23157-78

**23157—78****Inserted washers for concrete ties.  
Specifications****26      1978 .      101****01.07 1979 .****1.****1.1.****IMIU****Λ****©****, 1978**

1            23157—78

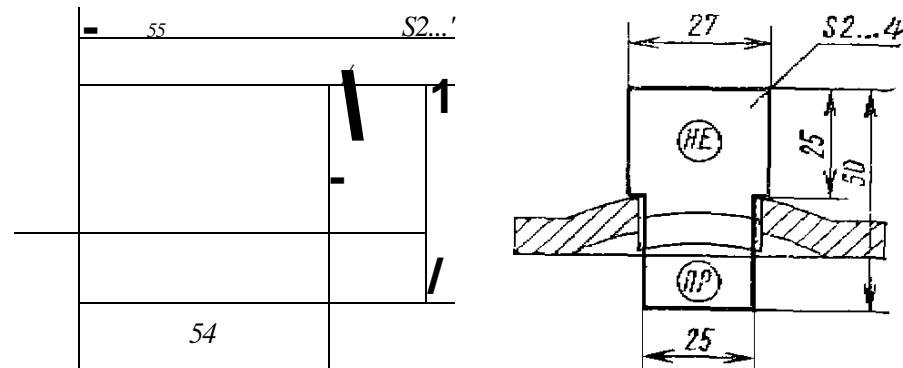
1.1	:	«	,			
	,		»;			
24 min	25 min, 26±1	: 8j <sub>1</sub> [, 5	8**, R60**	R60*, R10	R10*	
80;	26 <sup>+1</sup> , 80=		80 <sup>-1-9</sup> , R5	R5	max, 55=	0,1      55 <sup>+1</sup> ,
( ** ).		:	«*			
			103—76		».	
1.2, 2.2				: <1.2.		(
) — 0,314	.					-
2.2.						-
				103—76		
8X80		15	-2.			
10	-2, 10	10	2	1	-2.	
2.5.					19281—73».	
37 HRC <sub>3</sub>		: «		22—35 HRC»	«	24 HRC*
		9013—59»;				
		: «31		1983 .»	«01.01.93».	
				: «3.2.		
				17769—83		
						,
						,
3.3.						
18242—72.			10—12			30
